710 - INSP
 ISO/IEC 17020
 Origineel verslag

Verkoop [Afd 8.4.2]

Verslagnummer: 28/04022025/43362/1/1

Inspectie adres: Francisco Ferrerlaan 52, 9000
 Gent (België)
 De fundering dateert van: Voor 1 oktober 1981
 Type: Verkoop [Afd 8.4.2]

Elektrisch bord

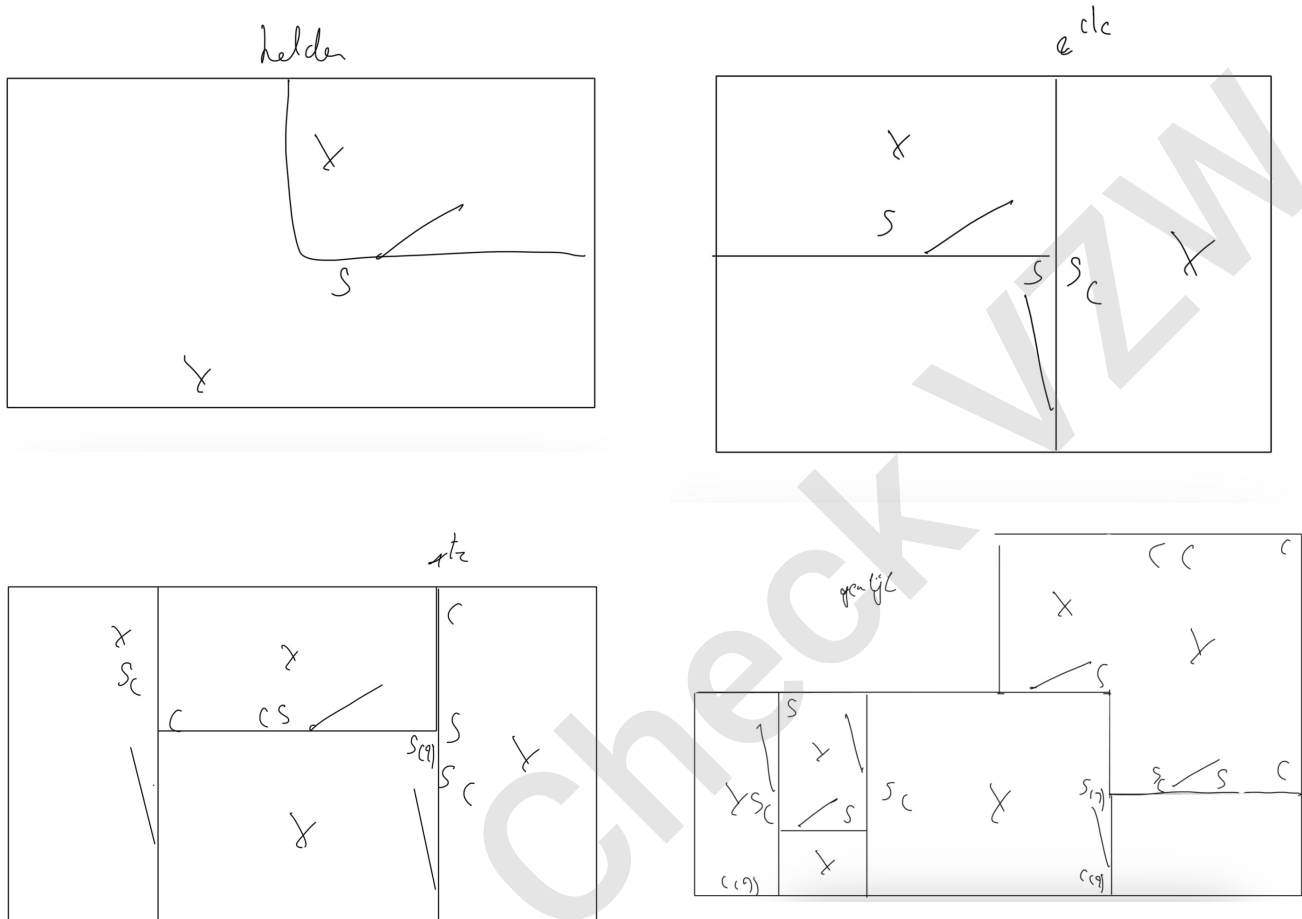
- Het is niet mogelijk het elektrisch bord te open, demonteren zonder het te beschadigen. Alles kon niet gekeurd worden.
- De informatie ter plaatse staat niet toe te bepalen wanneer de elektrische installatie is gemaakt.
